07/10/2013

Nowa seria GfA-sterowników TS 959 / TS 970 / TS 971

Rysunek

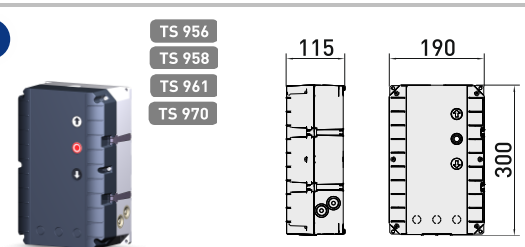
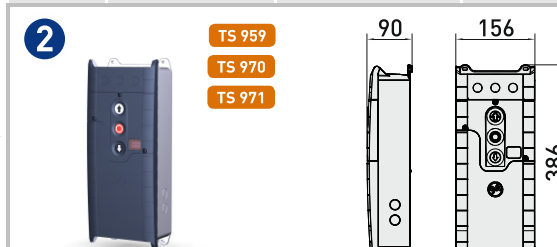
Dotychczasowe GfA-sterowniki TS 956, TS 958, TS 961 i TS970 zostaną zastąpione.

- Zastosowanie dla wszystkich napędów GfA-ELEKTROMATEN z cyfrowym wyłącznikiem krańcowym (DES) lub mechanicznymi, krzywkowymi wyłącznikami krańcowymi (NES)
- Nowa obudowa z компактowymi wymiarami zewnętrznymi (1 ⇒ 2)
- Wtykowe wprowadzenie kabla przyłączeniowego z napędu ELEKTROMATEN możliwe zarówno od góry jak i od dołu
- TS 971 ze zintegrowanym systemem transmisji radiowej dla krawędzi zabezpieczających, zintegrowany odbiornik sterowania radiowego 434 MHz oraz dwa niezależnie programowalne wyjścia przekaźnikowe

Istniejące sterowniki				Nowe sterowniki			
oznacz.	Wyłączniki krańcowe	Tryb pracy	Nr. kat. ¹	oznacz.	Wyłączniki krańcowe	Tryb pracy	Nr. kat. ¹
TS 956	NES	do trybu czuwakowego	20095600.00002	TS 959	DES / NES	do trybu czuwakowego	20095900.00002
TS 958	DES	do trybu czuwakowego	20095800.00002				
TS 961	NES	automatyczny	20096100.00002	TS 970 nowa	DES / NES	automatyczny	20197000.00002
TS 970	DES	automatyczny	20097000.00002				
				TS 971	DES / NES	automatyczny z zintegrowanym radiem	20097100.00002
